改善箇所説明図

改善の内容

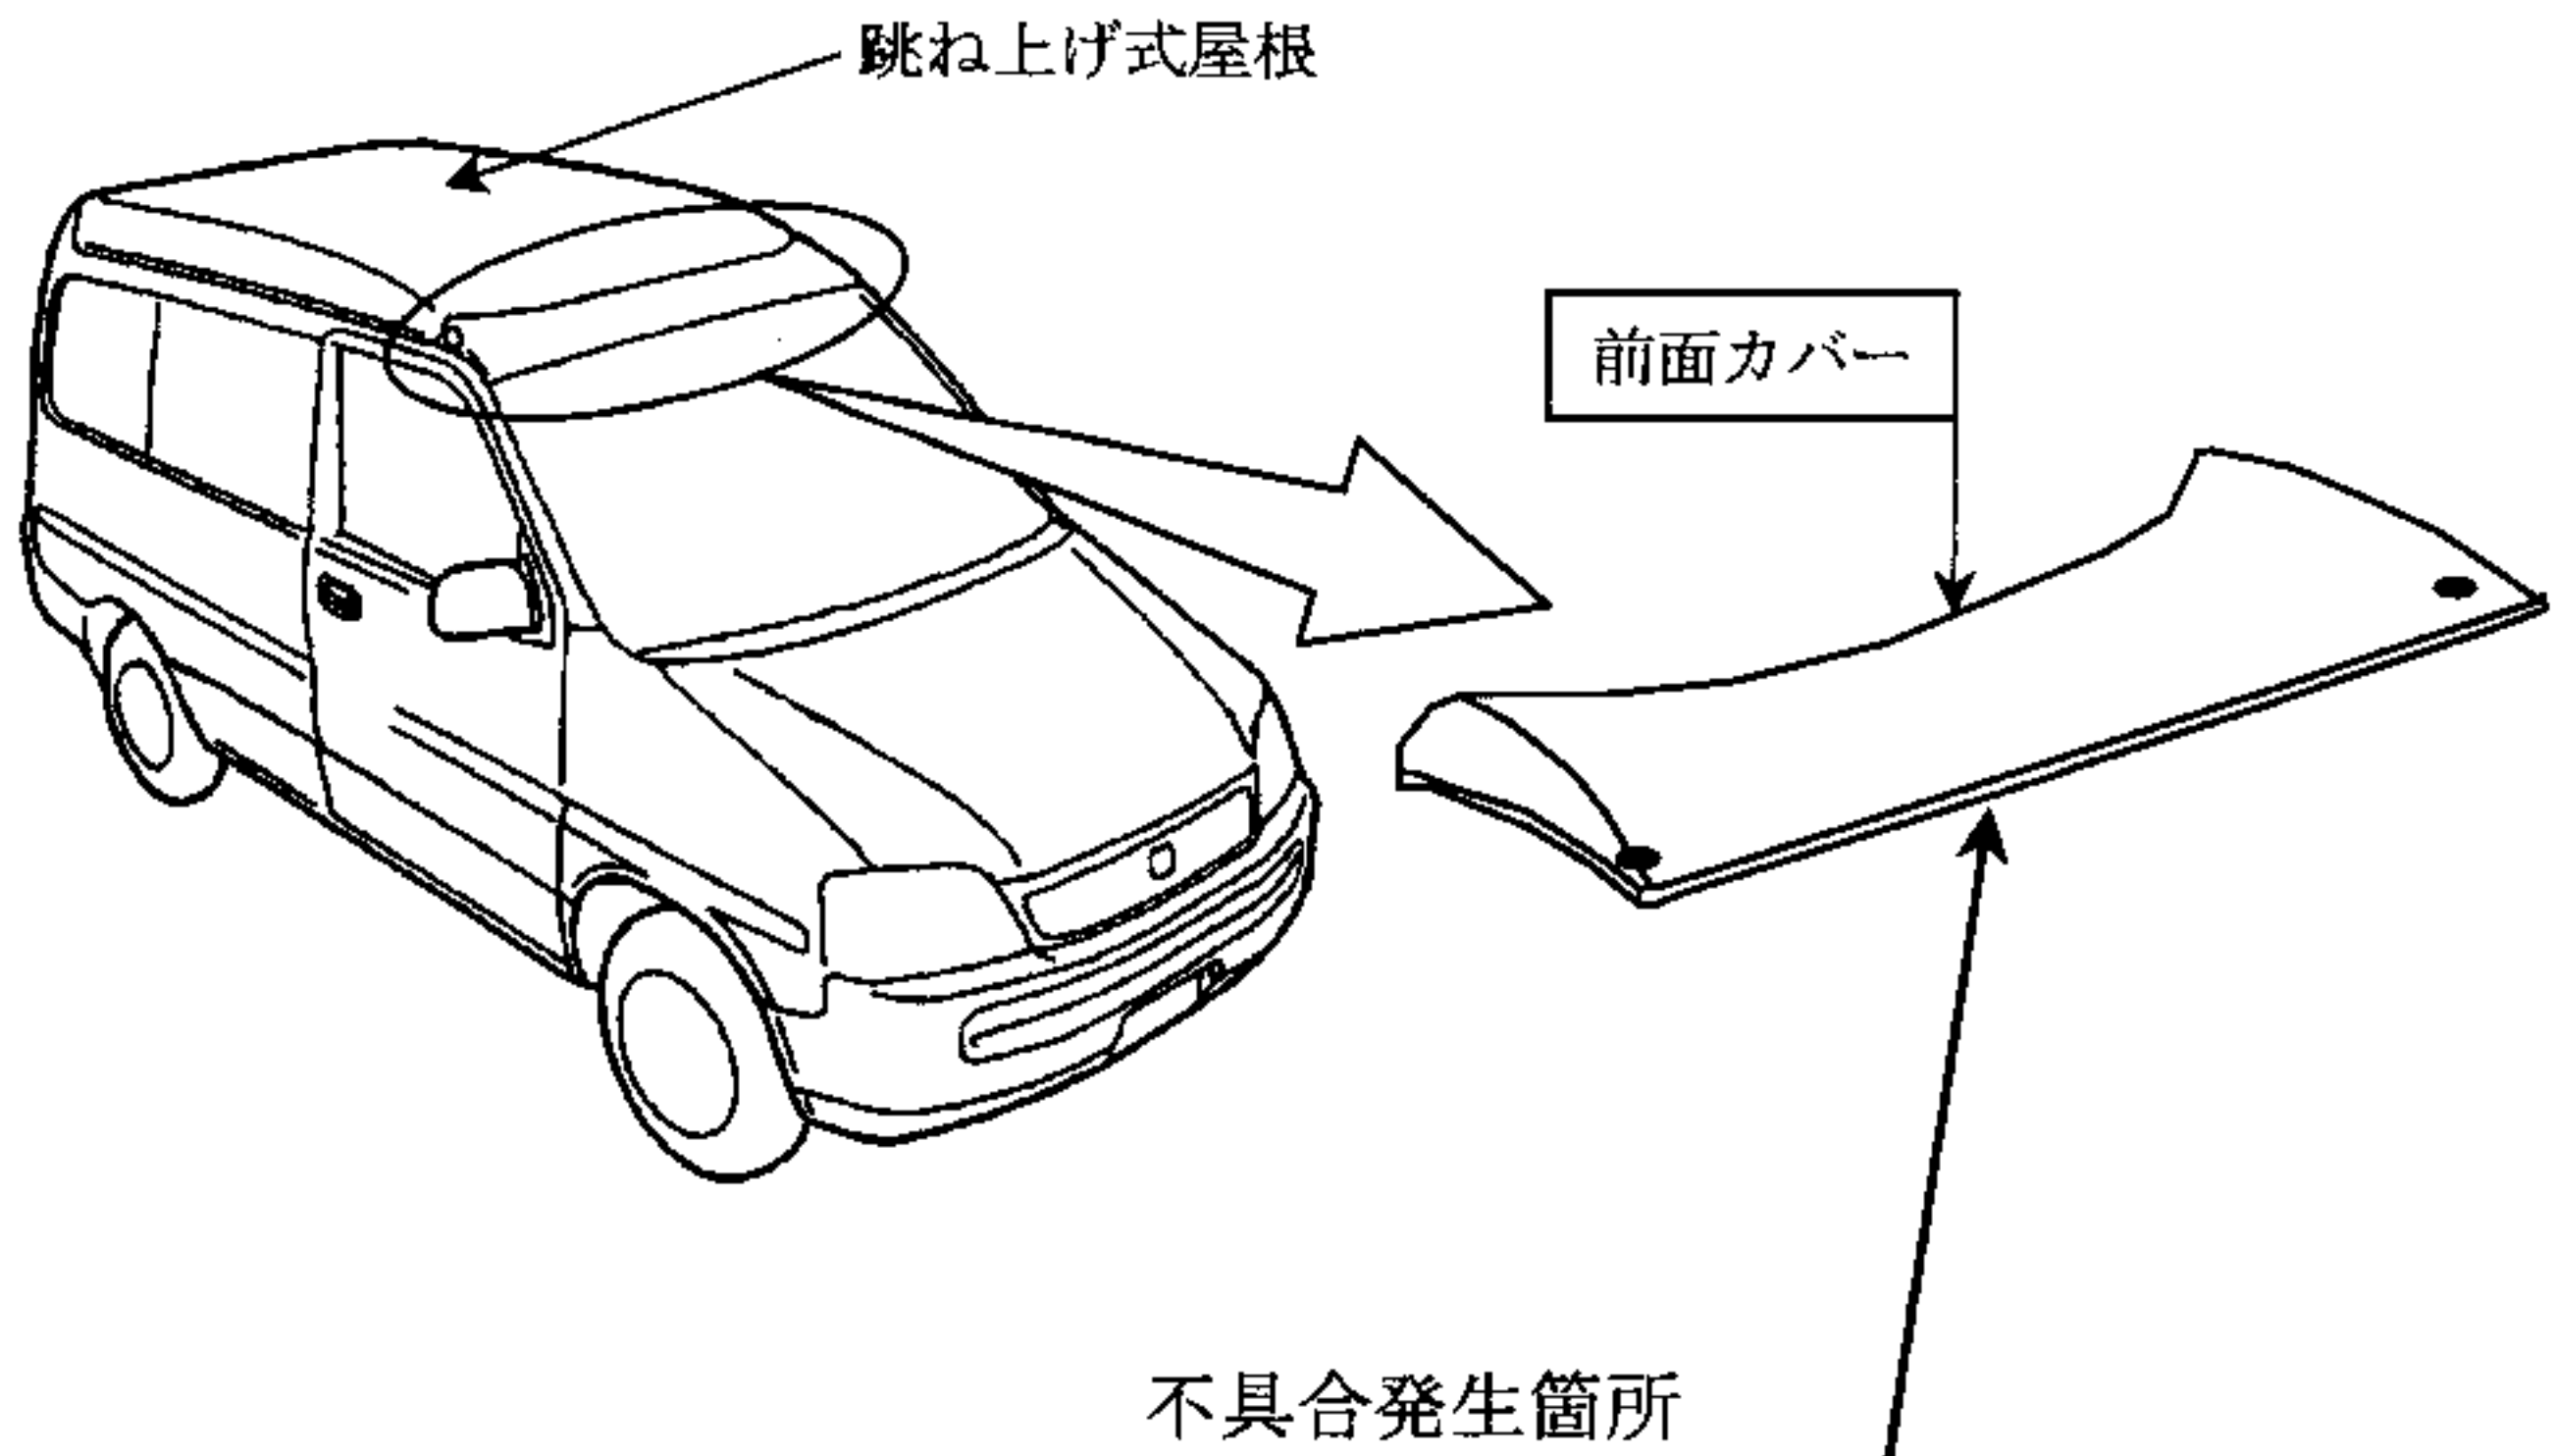
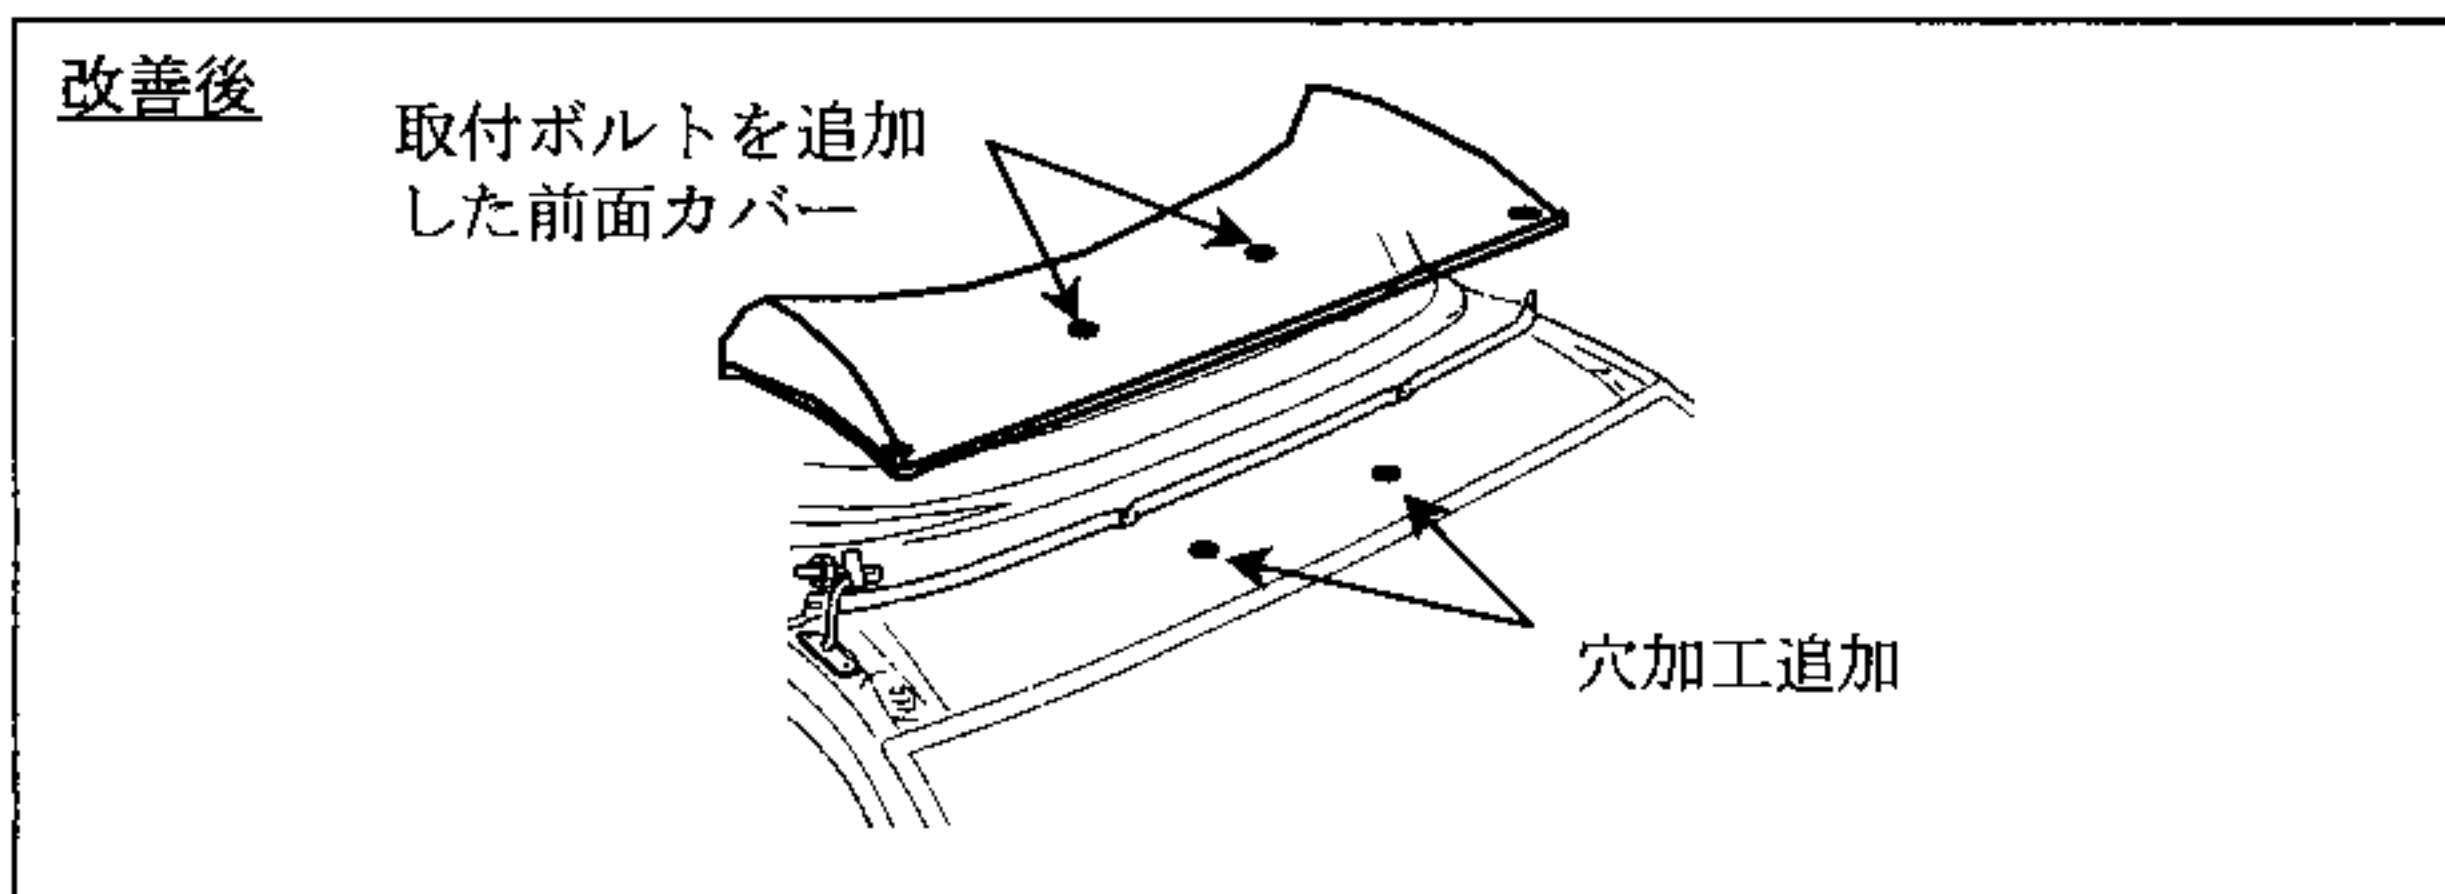
屋根部（ルーフ）を跳ね上げ式に改造した車両において、当該ルーフの前部に装着するカバーの接着方法が不適切なため、そのままの状態で使用を続けると、カバーが徐々に剥がれ、最悪の場合、走行中にカバーが外れ、他の交通を妨げるおそれがある。

全車両、前面カバーに取付ボルトを追加した対策品と交換する。

識別：運転者席側のドアチェッカー上側取付ボルトに黄色ペイントを塗布する。
